TRŽÍČEK A PROLUKA VE VRŠOVICÍCH

Výsledky setkání nad variantami 24. června 2013

Obrázek vlevo: rozlišení objektů Magnolia a Carnea.

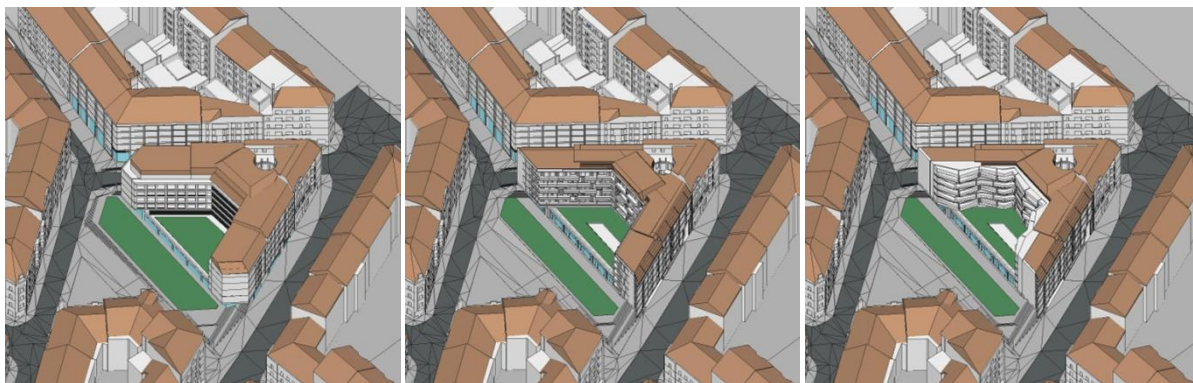
Debata nad zástavbou v proluce neprobíhala jako srovnání variant; ihned v počátku bylo pojmenováno, že se nejedná o různá urbanistická řešení (nesouhlasili přítomní z okruhu investora). Dále tak byly varianty komentovány víceméně jako jeden celek.

Tvrzení	Souhlasím	Nesouhlasím	Nevím/je mi to jedno
<u>Varianty neprověřují různá urbanistická řešení. Jedná se pouze o jednu variantu.</u>	30	7	1
Prezentace oddělení veřejného prostoru a objektů je nesrozumitelná. (= v budoucnu propojit)	27	7	-
Funkční náplň ve struktuře objektu a vstupy + schéma tohoto je třeba doplnit	30	-	2
Současná podoba nerespektuje měřítko okolí	22	7	5

Tvrzení	Souhlasím	Nesouhlasím	Nevím/je mi to jedno
Objekt si symbolicky přivlastňuje veřejný prostor. Souvisí to s charakterem objektu, rozhraním bezejmenné uličky a Krymské, (měl by to být více) uzavřený blok, (mělo by být patrné) výškové členění prostoru, chybí intimita prostoru	17	9	8
Na základě finálního hmotového řešení (by se měla vyhlásit architektonická soutěž	17	11	7
Zelený předprostor ve variantě spojitě je pozitivní jako příležitost pro intimní prostor	16	3	14
Pokud se narazí na podzemní vodu, využít ve veřejném prostoru	31	2	1
<u>Je třeba vytvořit další variantu</u>	28	7	1
Na tržiček – veřejný prostor - by se měla vyhlásit architektonická soutěž, maximální zeleň ve všech variantách	33	-	-

Z výstupů jednoznačně vyplývá, že možnosti zástavby nebyly předloženými návrhy variantně prověřeny.
